**AVIS RELATIF À LA PROTECTION
CONTRE LES EVENTUELS EFFETS NOCIFS ET NUISANCES
PROVOQUÉS PAR LES RAYONNEMENTS NON IONISANTS
GÉNÉRÉS PAR DES ANTENNES ÉMETTRICES STATIONNAIRES**

Commune : CHARLEROI - Exploitant : PROXIMUS

Référence exploitant : 71LAV_01

Rapport n° 2625 / 2024

Figure 1 : Vue en plan des lieux de séjour et des points de contrôle

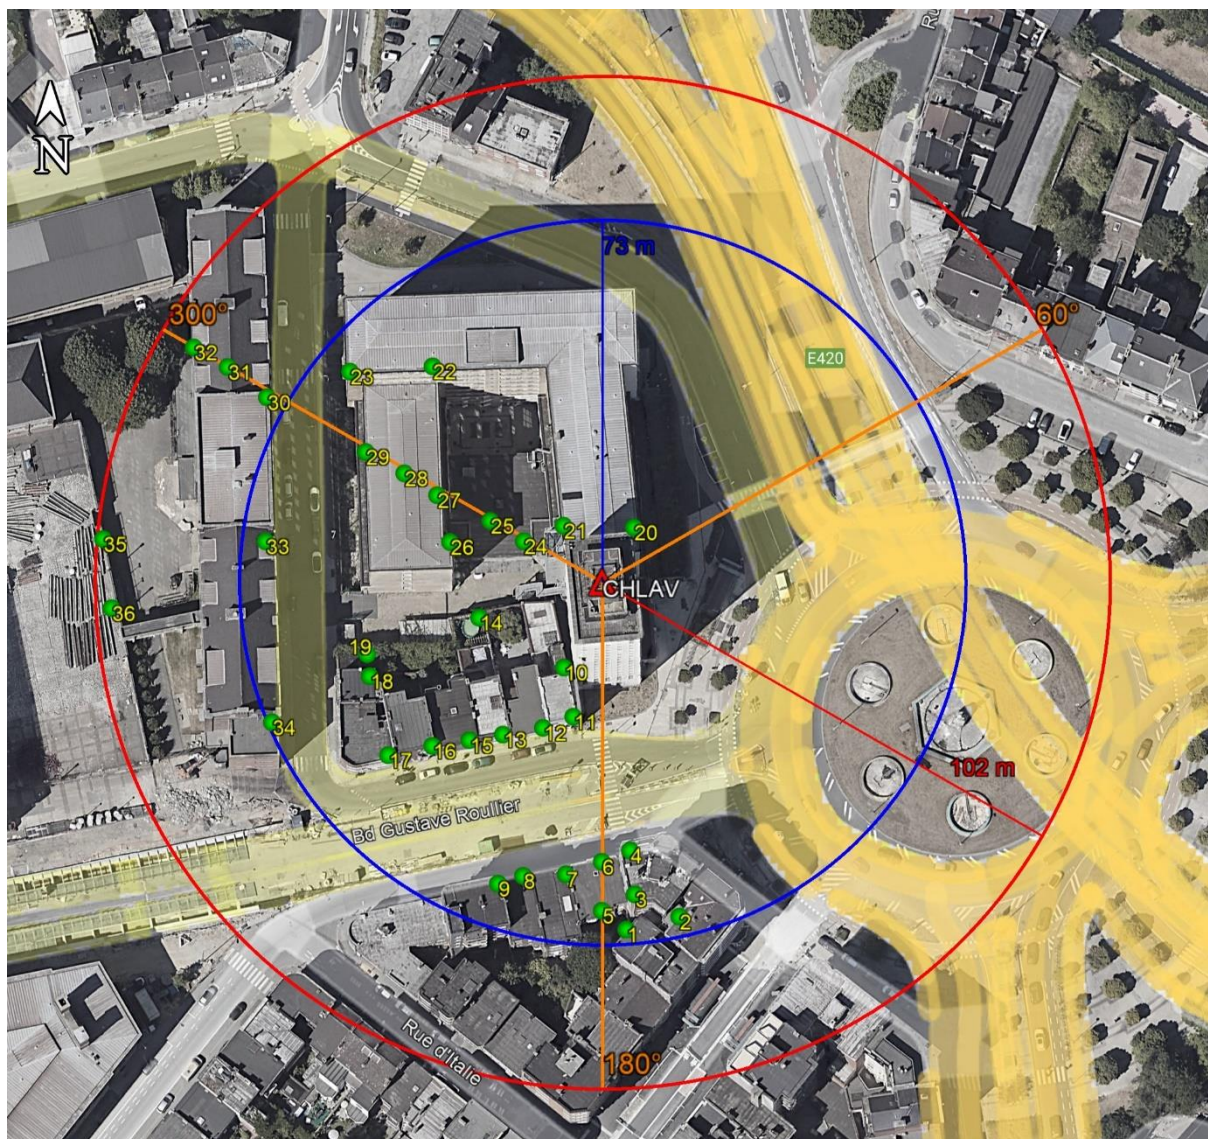
- le numéro du point de contrôle repris sur un des plans de la figure 1;
- le numéro du LS dans lequel se trouve le point de contrôle de la 1^{ère} colonne ;
- l'atténuation d'obstacle prise en compte pour le calcul de l'indice d'exposition dans le LS ;
- le résultat du calcul de l'indice d'exposition.

N° point de contrôle	LS	Atténuation (dB)	Indice d'exposition relatif à la limite par installation IE_i
4	LS3	3,0	0,980
23	LS20	3,0	0,849
3	LS3	3,0	0,799
2	LS2	3,0	0,441
30	LS30	3,0	0,301
1	LS1	3,0	0,272
32	LS31	3,0	0,247
22	LS20	3,0	0,162
31	LS31	3,0	0,139
9	LS9	3,0	0,059
28	LS20	3,0	0,055
29	LS20	3,0	0,043
27	LS20	3,0	0,036
11	LS10	3,0	0,035
5	LS5	3,0	0,026
7	LS7	3,0	0,026
12	LS12	3,0	0,024
8	LS8	3,0	0,024
6	LS5	3,0	0,023
26	LS20	3,0	0,019
13	LS13	3,0	0,013
33	LS33	3,0	0,011
15	LS15	3,0	0,010
35	LS35	0,0	0,009
16	LS16	3,0	0,009
36	LS35	0,0	0,007
10	LS10	3,0	0,006
34	LS34	3,0	0,006
17	LS17	3,0	0,005
25	LS20	3,0	0,003
21	LS20	3,0	0,003
20	LS20	3,0	0,003
18	LS18	3,0	0,002
14	LS13	0,0	0,001
19	LS19	3,0	0,001

En ce qui concerne les antennes de l'installation mentionnées dans le tableau 1, la distance maximale à laquelle la limite pourrait être atteinte, à l'extérieur, est égale à 101,7 m. S'il n'y a pas de LS à une distance inférieure, les antennes respectent forcément la limite d'immission.

Dans le cas des LS situés à l'intérieur des bâtiments, une atténuation d'obstacle est prise en compte et il en résulte que la distance maximale à laquelle la limite pourrait être atteinte se réduit à 72,0 m.

Figure 2 : Vue en plan des installations d'antennes dans un rayon de 300 mètres autour de l'installation faisant l'objet de la demande d'avis

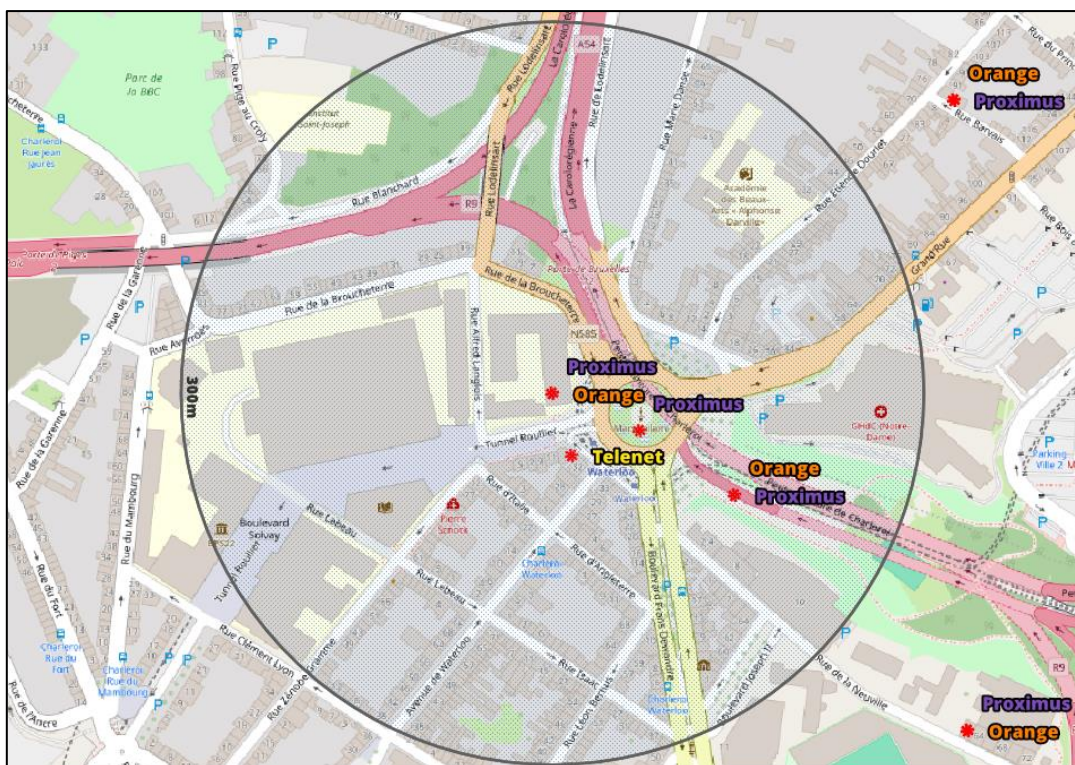
Le plan en projection verticale de la figure 2 indique la localisation des installations d'antennes émettrices stationnaires visées par le décret et situées dans un rayon de 300 mètres autour de l'installation référencée dans le paragraphe 2 et localisée au centre du cercle. Les données de localisation de ces antennes et les avis correspondant sont accessibles via le cadastre en ligne des antennes émettrices stationnaires⁶. Les installations prises en compte dans l'évaluation du respect de la limite cumulative sont les installations d'antennes émettrices déclarées en service par l'exploitant à la date du présent avis, à l'exception de l'installation référencée dans le paragraphe 2 et éventuellement d'autres installations ayant fait l'objet d'une demande d'avis à la même date et qui sont situées à l'intérieur de la zone de 300 mètres de rayon.

Compte tenu des considérations ci-dessus, il apparaît que l'intensité du rayonnement électromagnétique généré, dans les lieux de séjour situés dans un rayon de 300 mètres autour de l'installation référencée dans le paragraphe 2, par l'ensemble des antennes émettrices stationnaires de l'ensemble des exploitants du même site d'antennes émettrices stationnaires respecte la limite fixée à l'article 4, § 2 du décret.
